整理番号		サービスキャンペーン開始日	令和2年1月23日
不具合の内容	前席シート制御コンピューターにおいて、プログラムが不適切なため、シートのイージーエントリー機能が正しく働かず、イグニッションスイッチをオンにした時に前席シートが最後に調整した位置に戻らないおそれがある。		
改善の内容	全車両、前席シート制御コンピューターのプログラムを対策プログラムに書き換える。		
自動車使用者等に周知させるための処置	ダイレクトメール、電話、訪問により通知する。

## 改善箇所説明図

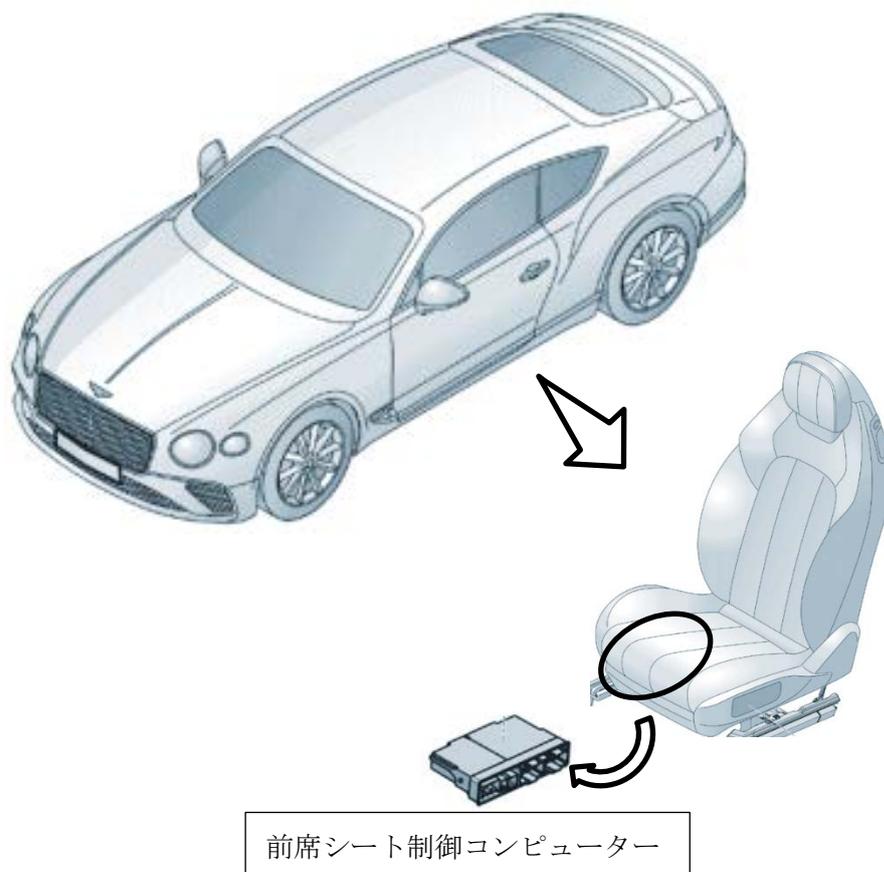
前席シート制御コンピューターにおいて、プログラムが不適切なため、シートのイージーエントリー機能が正しく働かず、イグニッションスイッチをオンにした時に前席シートが最後に調整した位置に戻らないおそれがある。

全車両、前席シート制御コンピューターのプログラムを対策プログラムに書き換える。

トランク内バッテリー横のカバーに赤色のペイントを行い識別とする。
